MODIFICACIÓN No. 9 AL CONTRATO DE OBRA No. IDU-1456-2023, SUSCRITO ENTRE EL INSTITUTO DE DESARROLLO URBANO - IDU Y EL CONSORCIO CC L1.

1. Que como resultado del proceso de licitación Pública No. IDU-LP-SGI-017-2022, el 18 de mayo de 2023, el **INSTITUTO DE DESARROLLO URBANO** y **CONSORCIO CC L1**, suscribieron el Contrato de Obra No. **IDU-1456-2023**, cuyo objeto es la: **“CONSTRUCCIÓN DE LA INTERSECCIÓN A DESNIVEL DE PUENTE ARANDA Y DEMÁS OBRAS COMPLEMENTARIAS, CORRESPONDIENTE A LAS OBRAS DE ADECUACIÓN AL SISTEMA TRANSMILENIO DE LA TRONCAL CALLE 13 EN BOGOTÁ D.C.”**
2. Que de conformidad con la cláusula 1.5 del Contrato de Obra No. **IDU-1456-2023**, el plazo para la ejecución se pactó en **TREINTA Y SEIS (36) MESES**, contados a partir de la suscripción del acta de inicio. El plazo se discrimina de la siguiente manera:

Plano 1 – intersección Av. de las Americas Costado occidental

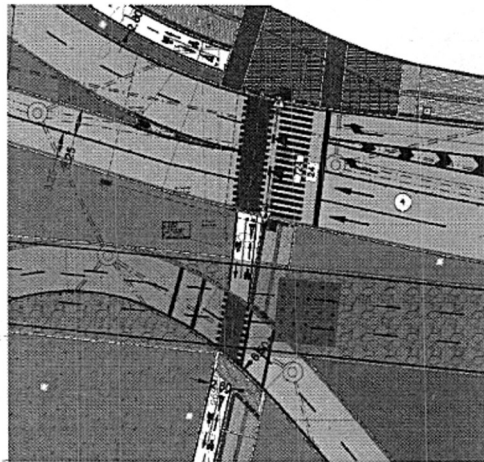
Por lo cual, entre otros aspectos que no guardan relación con esta modificación, analiza y solicita revisar los diseños siendo necesario la articulación y seguridad para los actores no motorizadas en los pasos semafóricos dadas las siguientes observaciones a los planos:
